I.7013.2.2012.V

Dotyczy: Przetargu na „Odbudowę odpływu do morza w km 330+750 w rejonie ul. Sułkowskiego w Kołobrzegu realizowaną w ramach zadania Odbudowa odpływu do morza w km 330+750 w rejonie ul. Sułkowskiego oraz w km 331+370 w rejonie ul. Fredry”.

WZMOCNIENIE OTWORU W STALOWEJ ŚCIANCE SZCZELNEJ

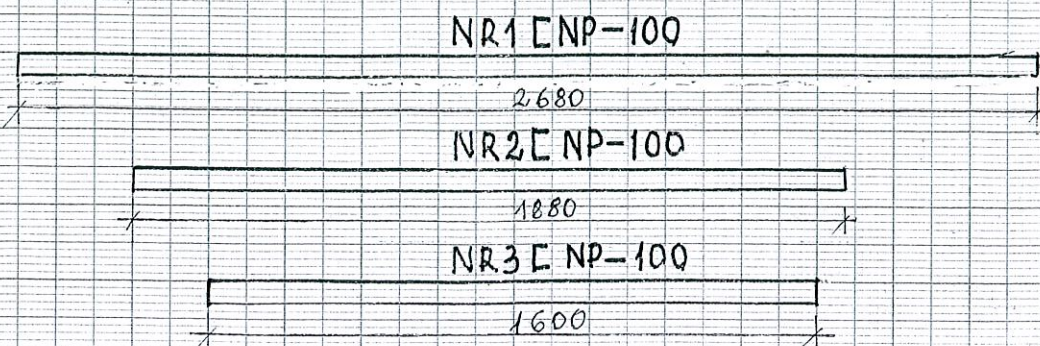
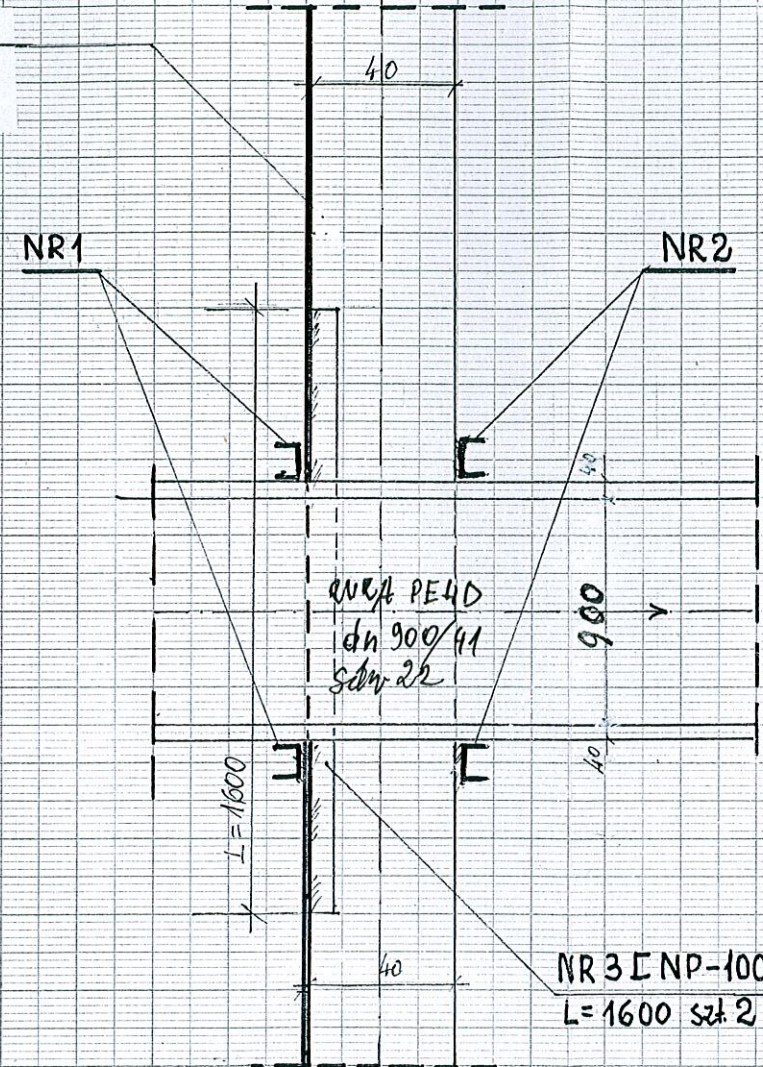
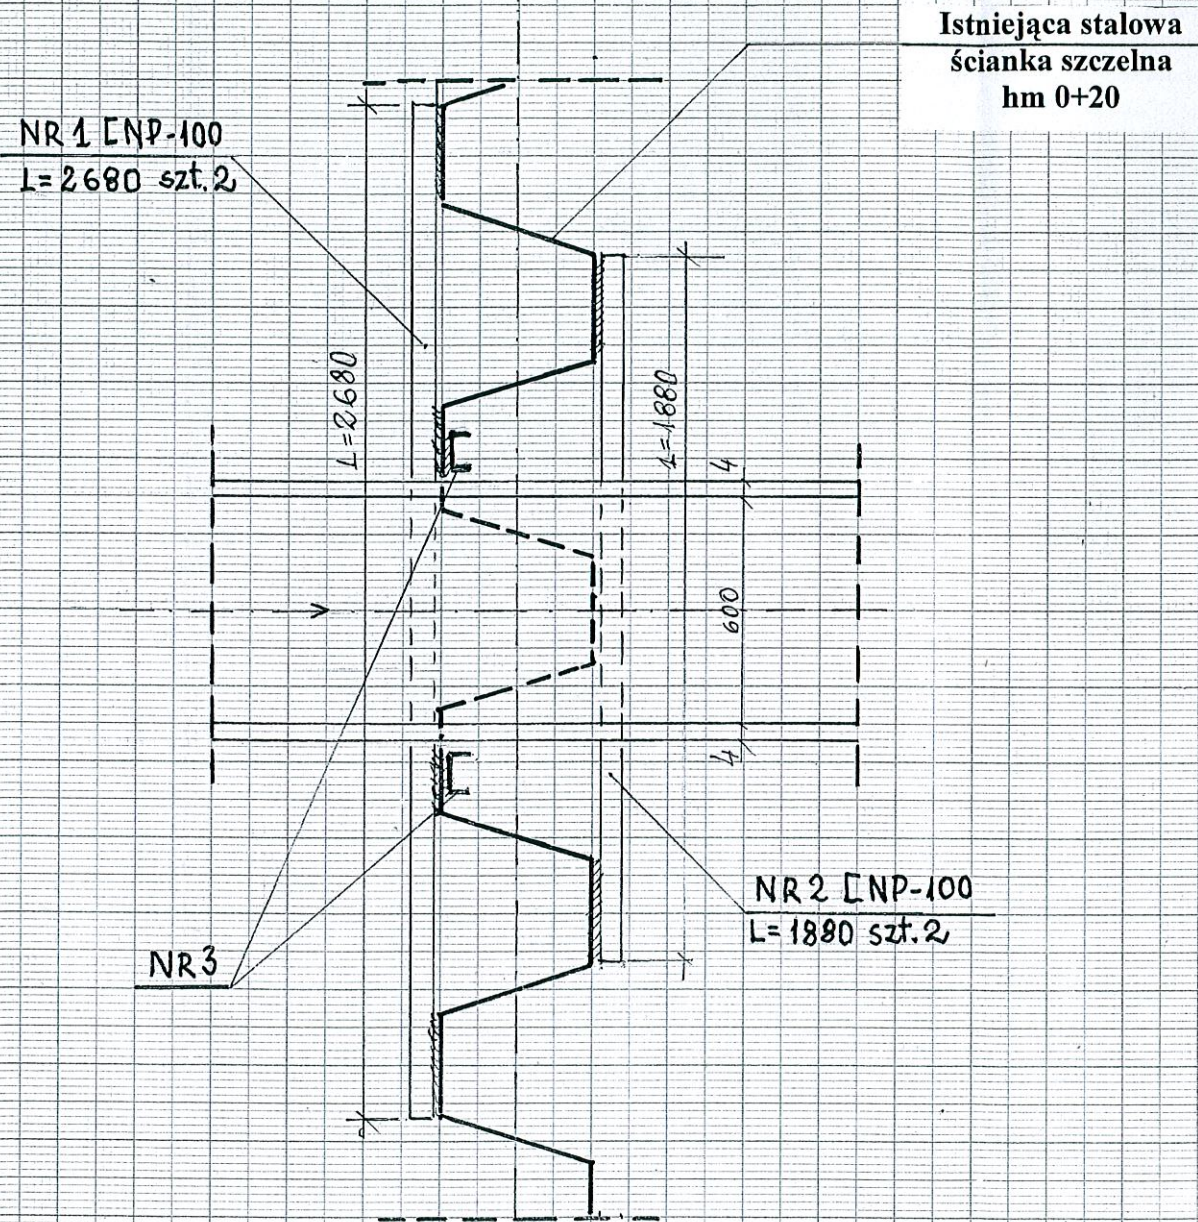
Czy w wycenie należy uwzględnić wzmocnienie ceownikami otworu w istniejącej ścianie szczelnej? Jeżeli tak to proszę o rysunek szczegółowy ceowników; ich wymiary i ilości.

Odp. 4. Tak. Rysunek wzmocnienia w załączeniu.

Otwór w ścianie stalowej DN 700 mm
połączenie ceowników ze ścianką spawane
